2015年2月17日
東京計器株式会社
 油圧制御システムカンパニー
 営業部

小型電磁切換弁DG4V-3シリーズ デザイン変更のお知らせ

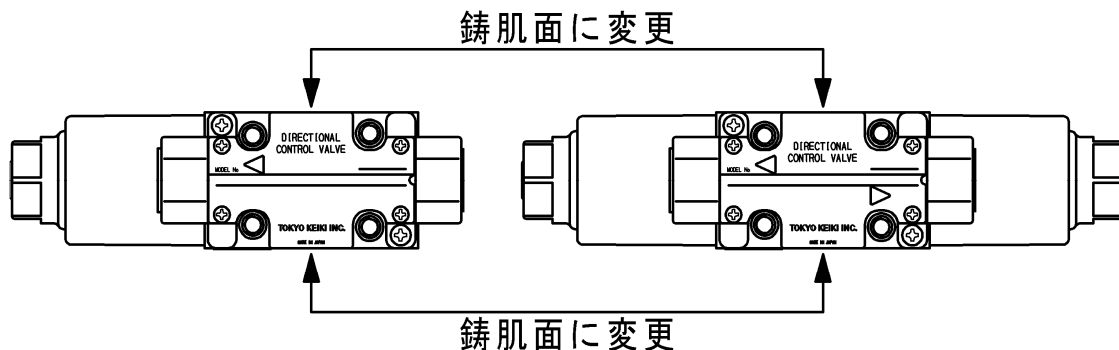
- 小型電磁切換弁 DG4V-3 シリーズのボディ鋳物の鋳型更新にあたり外観が変わりますのでデザイン変更を実施します。
- 新デザイン番号は、56 デザインになります。

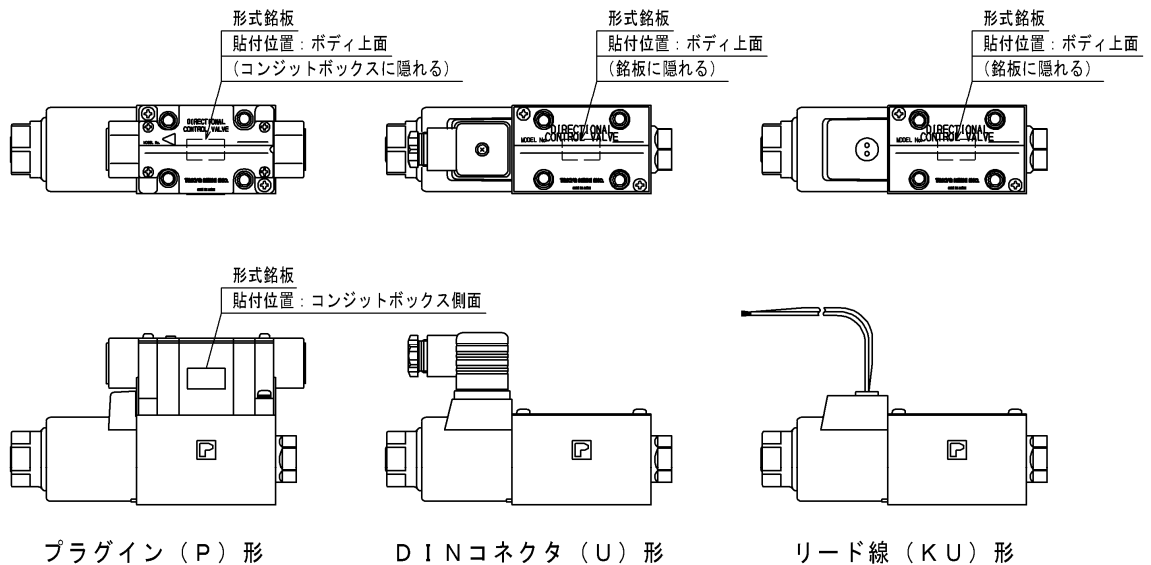
- 変更箇所は DG4V-3, DG4VS-3, DG4VC-3, DG4VL-3, DG4SM-3 共通です。
- ボディ鋳物の鋳型更新を行い、従来「6面加工」を行っていたものを「4面加工、鋳出し文字がある2面は鋳肌のまま加工しない」に変更します。これによりボディ幅寸法(47mm)の公差は鋳物の公差(±1)となりますので、干渉を避けるため並べて使用する際はバルブ同士の間隔を5mm以上取るように注意してください。

- 形式銘板貼り付け面が鋳肌になったため貼り付け位置が変更になります（下図参照）。

※ プラグイン(P)形のみ2箇所貼付。
